Onderwerp
Definitief ontwerp combi-wachtplaats Broekvelderbrug
noordoostzijde

Onderwerp: Informatieavond voor bewoners over de te realiseren noordoostelijke wachtplaats bij de Broekvelderbrug

Locatie combi-wachtplaats

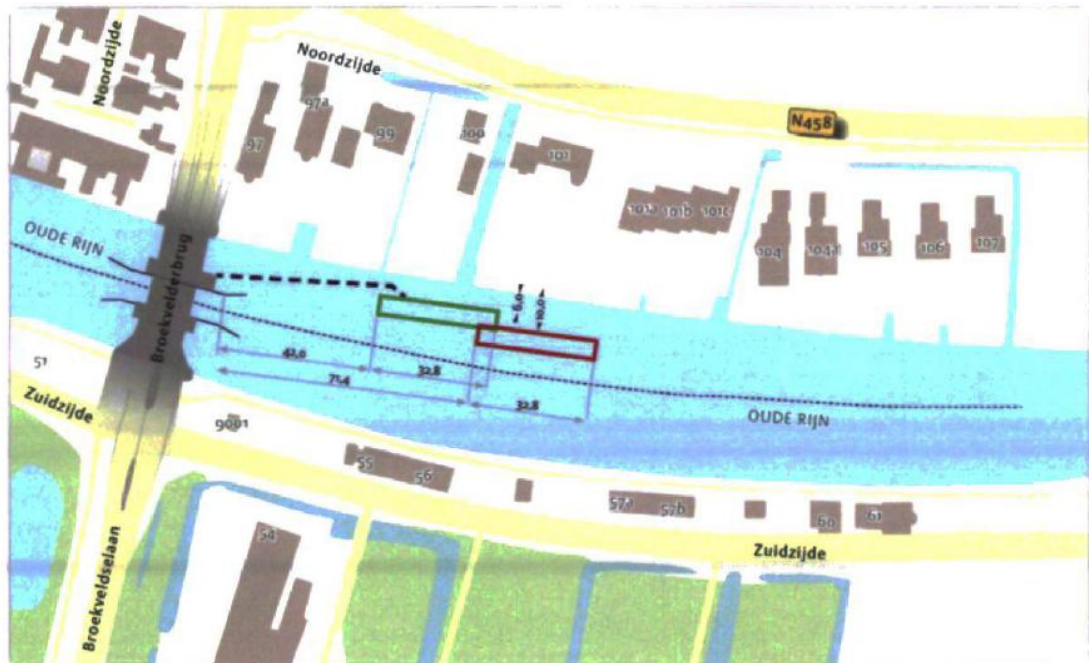
Tijdens het online informatiemoment vroegen buurtbewoners om het besluit over de toen voorgestelde locatie van de combi-wachtplaats opnieuw te bekijken. De projectgroep heeft dit gedaan en alle gestelde vragen en gemaakte opmerkingen meegenomen. Daarna heeft het provinciebestuur de locatie definitief bepaald.

De combi-wachtplaats komt op ongeveer 42 meter vanaf het remmingwerk van de brug te liggen. De afstand tot de oeverconstructie is hier 6 meter. Op het plaatje hierboven is te zien waar de combi-wachtplaats precies komt. Het groene vlak is de nieuwe locatie. We hebben in rood ook de eerdere locatie aangegeven, zodat u kunt zien wat het verschil is.

Afb. 1 Ontwerptekening wachtplaats

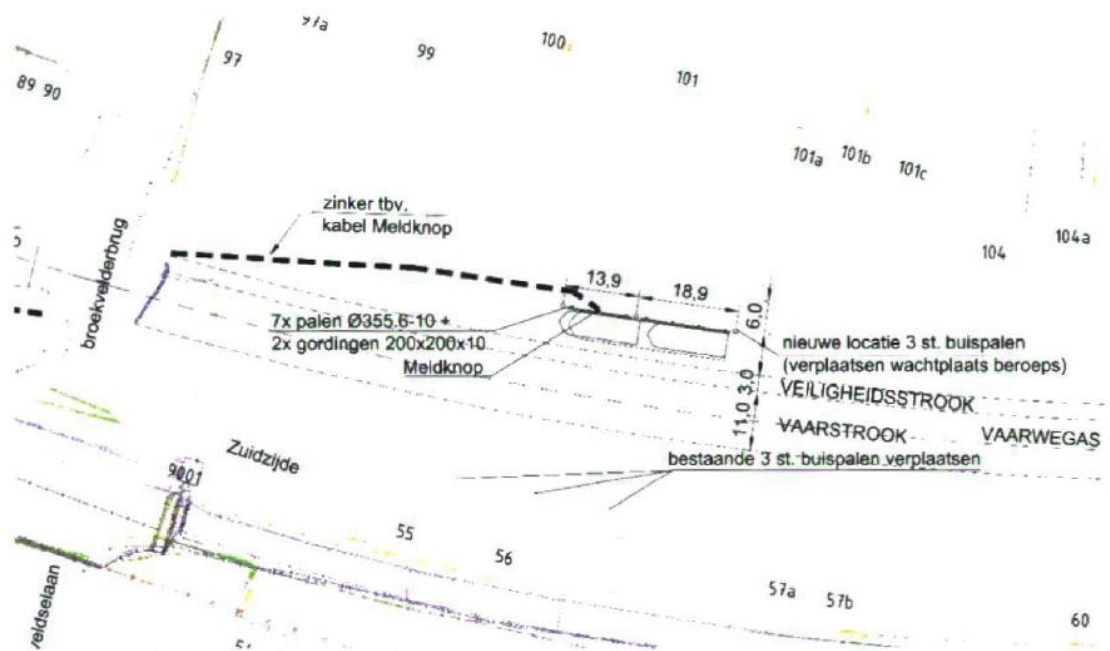
Er is gekozen voor 70 meter van de brug, dit is meer dan een hele scheepslengte, hoe komt u aan deze locatie? Conform uw Handboek zou het mogelijk zijn om de wachtplaats dichtbij de brug te plaatsen en kan ook aan de linkerzijde van de vaarweg, zoals bij de Burgemeester Crolesbrug. Daar is dat wel gedaan en ligt de wachtplaats aan de oostkant op 46 meter van de brug. Die is toch ook volgens uw eigen Handboek gemaakt?

Er is maar 1 insteekhaven en dat is een slootje tussen Noordzijde 99 en Noordzijde 100. Dichtbij de brug zijn geen insteekhaventjes mee.

Dit klopt niet, het moet voor een vlotte vaart een half tot een hele scheepslengte zijn waarin de wachtplaats kan worden gebouwd volgens de richtlijnen. Recreatievaart is de grootste gebruiker van de wachtplaats. Het diepteprofiel van de Oude Rijn is niet diep genoeg om de wachtplaats volgens variant 3 te maken. Als men de beroepsvaart aan de noordzijde wil vastleggen, dan zou dat niet diep genoeg zijn. Juist op die plek waar de provincie de wachtplaats programmeert is het te ondiep voor beroepsvaart. Dit is in openbare dwarsprofielen te zien. Wellicht is het een reden vanuit het verleden om de beroepsvaart wachtplaats aan de overkant te maken waar het diep genoeg is. Als het al ondiep is, kun je geen beroepsvaarders laten afmeren. Het is veel logischer dat aan de Zuidkant te laten doen, waar al palen staan. Waarom wordt huidige situatie niet gehandhaafd voor de beroepsvaart? Er komen nog maar ca. 2 beroepsvaartuigen per jaar langs. Waarom houdt u zich niet aan uw eigen richtlijnen? De provincie draait de situatie om, richtlijnen zijn er niet voor niets, vooral omdat het nu bekend is dat er overlast is voor de bewoners en omgeving. De richtlijnen zeggen een half tot een hele scheepslengte afstand. Als de provincie daarvan af wil wijken, moet dat goed gemotiveerd worden. De wachtplaats geeft overlast voor de bewoners aan de noordkant. Door binnen die bandbreedte te blijven en niet daarbuiten te gaan, neemt de provincie de zorgen weg van de bewoners aan de noordkant. Dan kan een stukje worden gekozen waar niemand meer woont. Dat voorkomt hinder aan bewoners van de noordkant.

Zo staat het niet in de richtlijn en nakijken waar dat staat. Hoe zit het met de diepte? Vaargeul ligt aan de zuidkant.

Antwoord: De locatie van de wachtplaats is bepaald op basis van de eerder genoemde ontwerprichtlijnen van de Provincie Zuid-Holland en Rijkswaterstaat. Dus op een scheepslengte afstand van de brug. Daarbij is het bepalen van de exacte positie rekening gehouden met de bereikbaarheid van de insteekhaven op de noordelijke oever. Dat bestaande situaties elders niet voldoen aan de ontwerprichtlijnen, is niet relevant voor nieuwe situaties. Tevens is het maken van wachtplaatsen maatwerk per brug waarbij ook zoveel mogelijk oog wordt gehouden voor de omgeving. De situatie van de Burgemeester Crolesbrug is bij dit projectteam niet bekend en niet relevant.

Antwoord: Als we die insteekhaven vrij willen houden, komt de wachtplaats te dicht bij de brug (zie: afbeelding 1). Bij de Broekvelderbrug is de scheepslengte van de beroepsvaart maximaal 50 meter en daar dient rekening mee gehouden te worden. Dichtbij kan niet, want dan zouden de schepen eerst achteruit moeten varen en scherp naar links moeten uitwaaien om door de brug te kunnen. Dat is gevaarlijk en kost tijd omdat dan de brug te lang open moet staan.

Er lijkt een misverstand ontstaan. U rekent de afstand fysiek vanaf de buitenzijde brug, maar u moet rekenen vanaf de buitenste aanvaarpaal. De remmingwerken en aanvaarpalen horen ook bij de brug, dus de afstand van de wachtplaats moet worden gerekend vanaf de buitenste aanvaarpaal. Die aanvaarpalen staan daar zodat de brug niet geraakt kan worden door een schip wat uit koers raakt. Daarbij komen we dan uit op die 42 meter vanaf de buitenste aanvaarpaal.

Antwoord: De as van de vaargeul ligt in het verlengde van het midden van het beweegbare gedeelte van de brug, in het diepste deel van de vaarweg. Die ondiepte zal wel bekend zijn en dat is ook de reden dat de wachtplaats op 6 meter van de oever geplaatst wordt. Eventueel wordt plaatselijk de bodem op diepte gebracht.
